## Mercedes

### Typ: Klasa C (203)

## Błędne dane na arkuszu danych bezpieczników

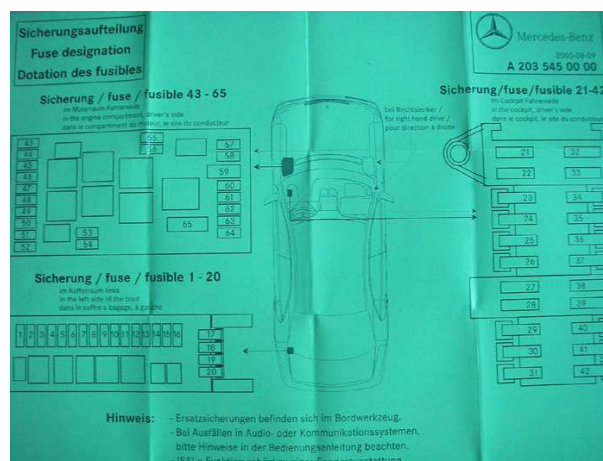
W podanych wyżej pojazdach arkusz danych w kasetce bezpiecznikowej może zawierać błędne dane. Biały arkusz danych ze schematem podłączenia bezpieczników przypisuje bezpiecznikom nr 3 i nr 16 liczbę amperów 20 A. Prawidłowe są jednakże dane 7,5 A. W samej kasetce bezpiecznikowej zamontowane są prawidłowe bezpieczniki (7,5 A). Te nie muszą być więc wymieniane.

Na te informacje należy zwrócić uwagę zwłaszcza przy wyszukiwaniu błędów i w ramach prac utrzymania ruchu. Stary schemat podłączenia należy zgodnie z tym zmienić lub wymienić arkusz danych. Zmieniony arkusz danych, który można otrzymać poprzez autoryzowanych sprzedawców, jest zielony (patrz rysunek).
